Dotyczy: PN-119/22 postępowania w trybie przetargu nieograniczonego na **Budowę Centralnego Zintegrowanego Szpitala Klinicznego w Poznaniu (etap 1B CZSK) w zakresie Modułów 3a, 4a, 4b, 5a, 5b i pawilonu wejściowego w formule 'zaprojektuj i wybuduj'**.

W związku z pytaniami dotyczącymi prowadzonego postępowania, Zamawiający, zgodnie z art. 135 ust. 2 ustawy z dnia 11 września 2019 r. Prawo zamówień publicznych (Dz. U. z 2022 r., poz. 1710 ze zm.) udziela odpowiedzi:

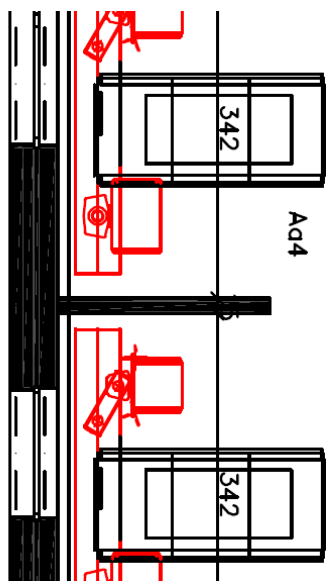
Prosimy o informację, czy parawany sufitowe w pomieszczeniach 5.1.65 – Sala chorych 10 os oraz 5.1.69 – Sala chorych 2 os. należy dodatkowo obudować ścianką gk, zgodnie z dokumentacją rysunkową – **Rzut Parteru**.

Nie. Należy przewidzieć parawany systemowe sufitowe
